19 сентября 2019 № 14/17

**О недостатках выполненных работ  
при реконструкции спортивного  
объекта «Центр дворового футбола  
имени Г.Д. Качалина»**

### о недостатках выполненных работ при реконструкции спортивного объекта «Центр дворового футбола имени Г.Д. Качалина»

#### Приложение 1

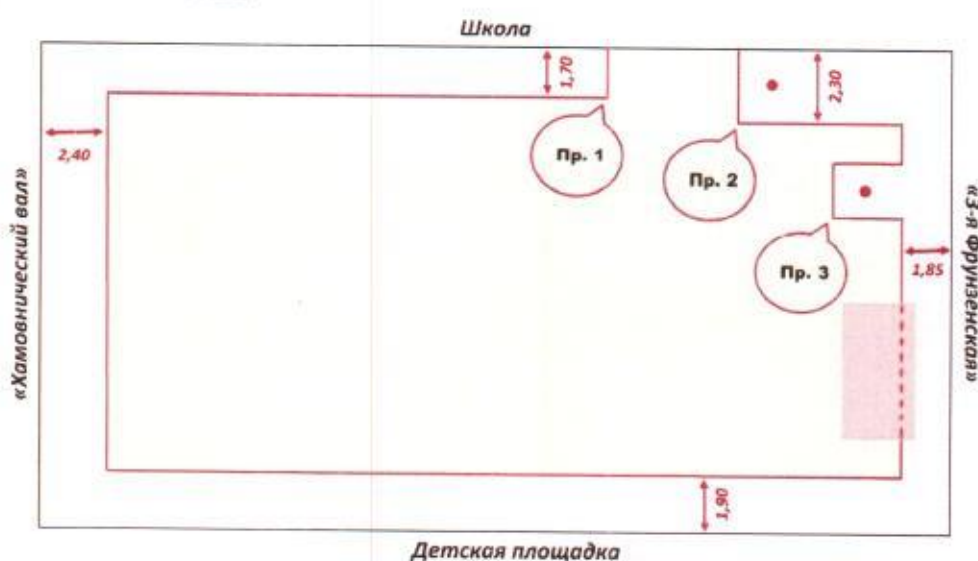
8. Многочисленные настоятельные просьбы жителей не закрывать искусственной травой деревья вплоть до стволов – не услышаны. Жителями была разработана схема обрезки искусственной травы около деревьев (Приложение 1) на расстоянии метра от ствола в соответствии с установленными природоохранным законодательством нормами во избежание гибели деревьев и замены искусственной травы на рулонную. Указанная просьба игнорируется, работы не выполнены.

Так как, во время подготовки поля к настилу специального покрытия был изменен уровень грунта, в том числе около стволов деревьев, необходимо досыпания плодородного грунта на площадь открытых участков земли (участков без специального покрытия). Указанное регламентируется требованиями к содержанию зеленых насаждений

Пр. 1 - правый край полосы земли должен быть вровень с краем футбольного поля (разлиновкой)

Пр. 2 - левый край полосы земли должен быть с отступом 1,2 м от ствола дерева

Пр. 3 - участок земли вокруг дерева должен быть рассчитан следующим образом - по 1 м. в три стороны (исходя из ориентации по плану - вверх, вниз и влево), направо - довести до соединения с непрерывной полосой вдоль ограждения
